III LO.032...34...2026.AB

Wyjaśnienia i zmiana treści wzoru

Zamawiający informuje, że w postępowaniu pn. **Wykonanie i montaż instalacji fotowoltaicznej na konstrukcji stalowej przy budynku Powiatowej Hali Sportowej „Kujawianka” - III Liceum Ogólnokształcące im. Królowej Jadwigi w Inowrocławiu.** wpłynęły pytania. Zamawiający udziela wyjaśnień na podstawie art. 284 ust. 2 ustawy Prawo zamówień publicznych. Treść pytań jest następująca:

Mapa dokumentacyjna
Skala 1:1000

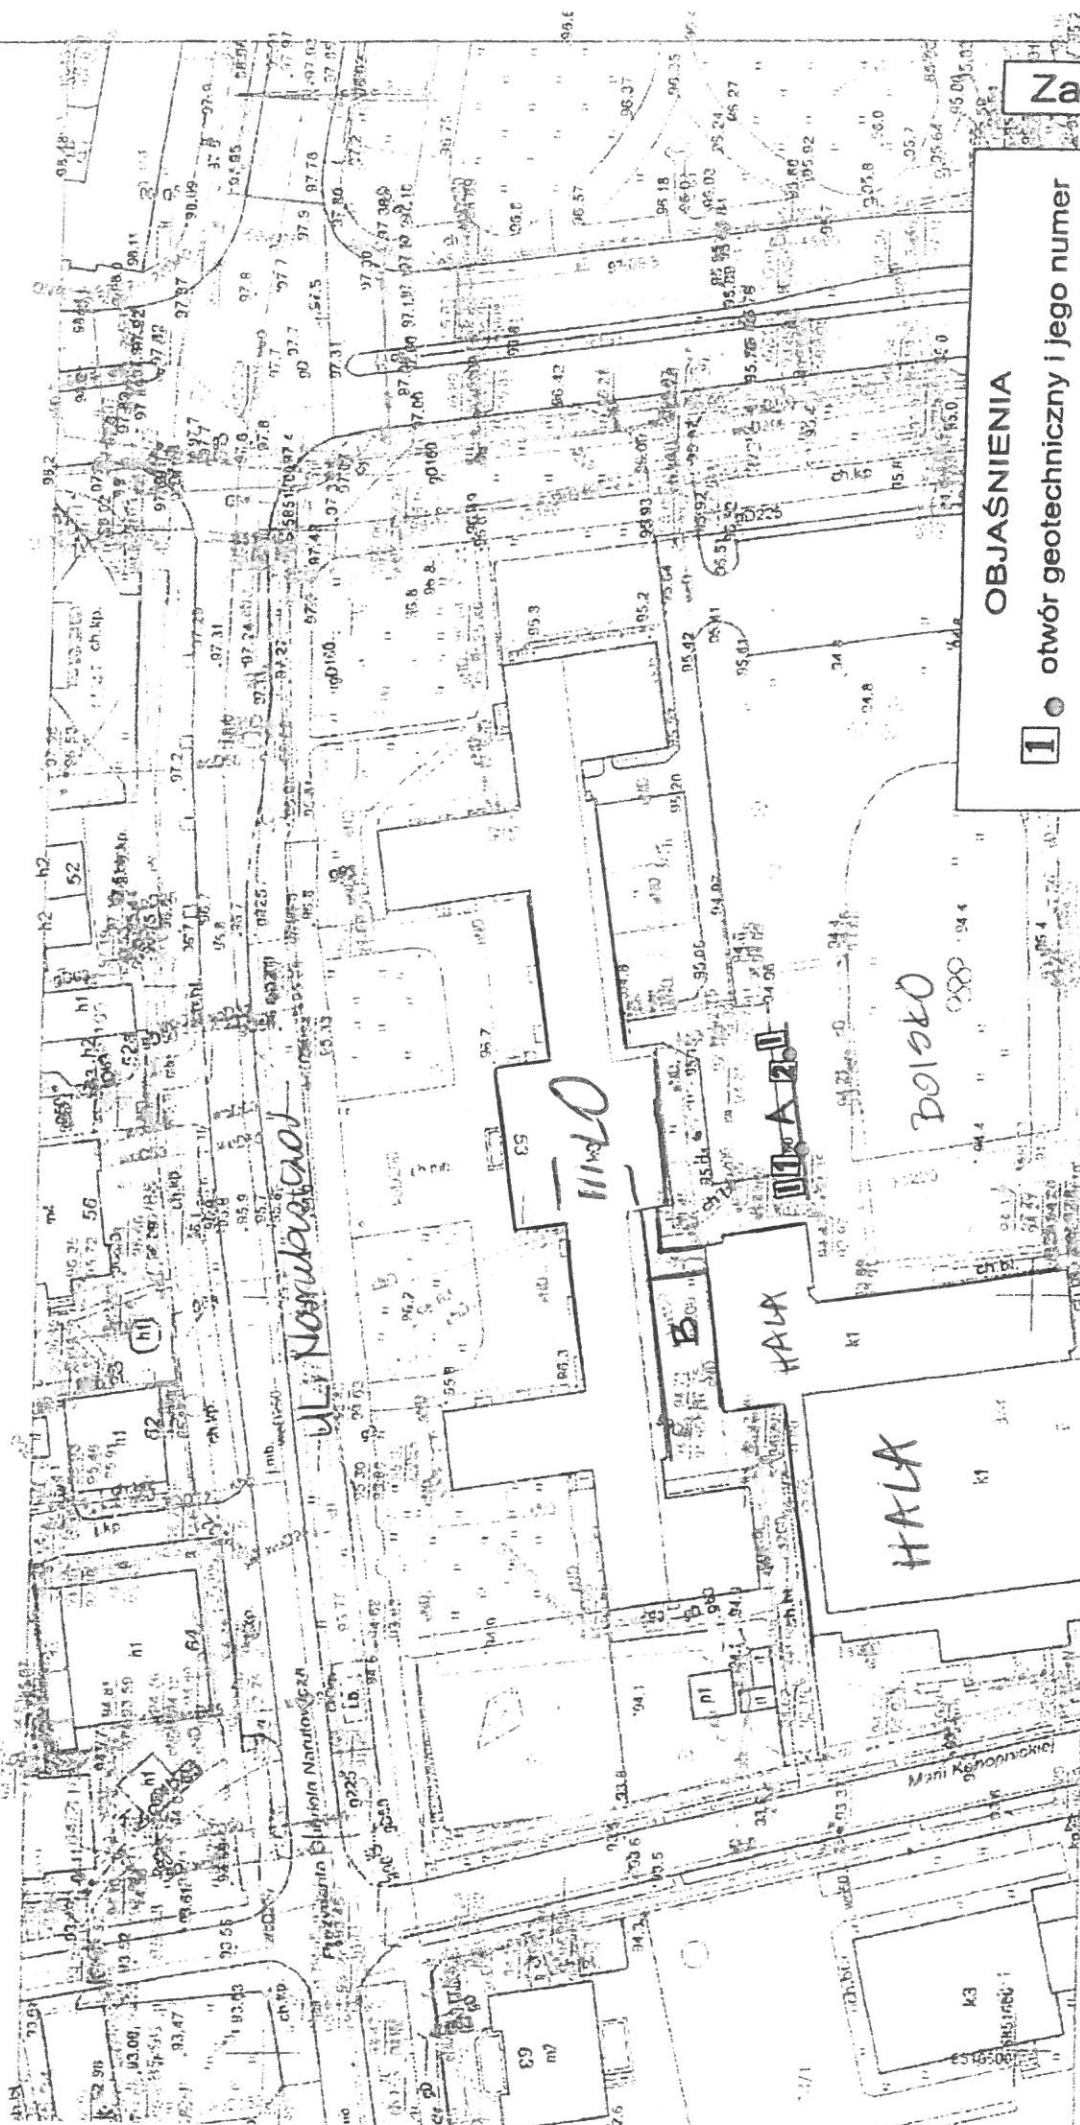
„1. W projekcie technicznym występują sprzeczne informacje: jest informacja o instalacji fotowoltaicznej na dachu sali gimnastycznej, a później o konstrukcji wsporczej na stopach betonowych. 2. Prosimy o graficzne wskazanie miejsca, w którym należy zabudować instalację fotowoltaiczną, gdyż na działce jest sporo drzew, które mogą powodować zacielenia. 3. Czy Inwestor przewiduje konieczność wycięcia drzew lub/i krzewów? 4. Dlaczego projekt techniczny zakłada betonowanie podpór skoro obiekt należy do pierwszej kategorii geotechnicznej? 5. Co oznacza podział konstrukcji wsporczej na część I i II? Czy należy to traktować alternatywnie? 6. Zwracam się z prośbą o przekazanie projektu instalacji elektrycznej i fotowoltaicznej.”

ad 2. W załączeniu do pisma Zamawiający publikuje mapę z orientacyjnym wskazaniem miejsca, w którym należy zamontować instalację fotowoltaiczną.

ad 5. Zamawiający informuje, że podział konstrukcji wsporczej na część I i II związany jest z wyznaczeniem dwóch odrębnych lokalizacji (miejs) na gruncie, na których mają zostać zamontowane segmenty instalacji fotowoltaicznej. **Zapisów tych nie należy traktować alternatywnie** – wykonawca zobowiązany jest do wykonania obu części konstrukcji w ramach jednego zamówienia. Zgodnie z zapisem w SWZ w pkt. V – „W Specyfikacji Technicznej zawarto dane techniczne pierwszej części konstrukcji stalowej, natomiast w załączniku nr 9 do SWZ zawarto dane techniczne paneli fotowoltaicznych wraz z magazynami energii oraz dane techniczne drugiej części konstrukcji stalowej.”
